Autorisation environnementale  
unique  
ZAC de PALIKA  
Confortement du Mont Lucas

AUTORISATION ENVIRONNEMENTALE UNIQUE

**Note complémentaire**

16200-EHY-EIM-ME-014-A

Figure 19 : Profil en travers Axe 1 Est Ouest

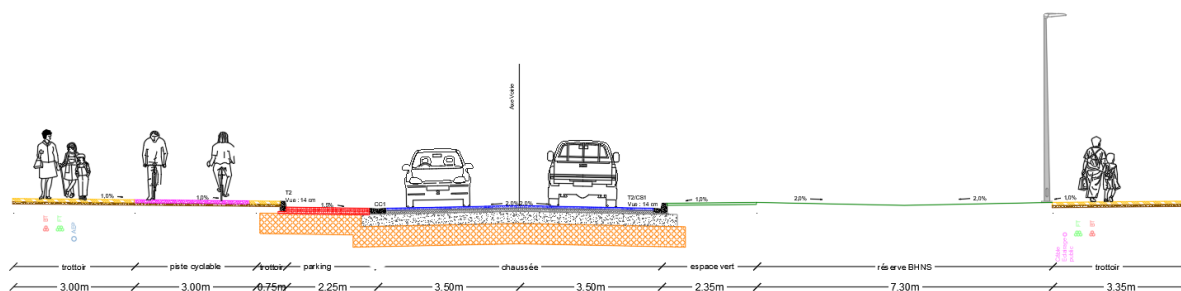
S'agissant des aménagements cyclables au niveau des croisements, la mise en place d'un "tout droit" (voir figure ci-contre), et non un retrait de la piste au droit de la traversée semble plus approprié. Selon la vitesse circulée sur l'axe 1 et le profil des voiries, le rapatriement de la piste cyclable entre le trottoir et la bande végétale pourrait faciliter le "tout droit".

Sur la partie de l'axe 1 orientée Est Ouest, la chaussée de 7 m est bordée au Sud, d'une zone d'espace vert de 2.35 m, d'une emprise réservée de 7,30 m pour le BHNS et d'un trottoir de 3.35 m et à au Nord de zone de stationnement, d'une bande piétonne de 0.75 m, d'une voie cyclable de 3 m et d'un trottoir de 3 m en limiter avec les îlots abritant en limite foncière des surfaces commerciales.
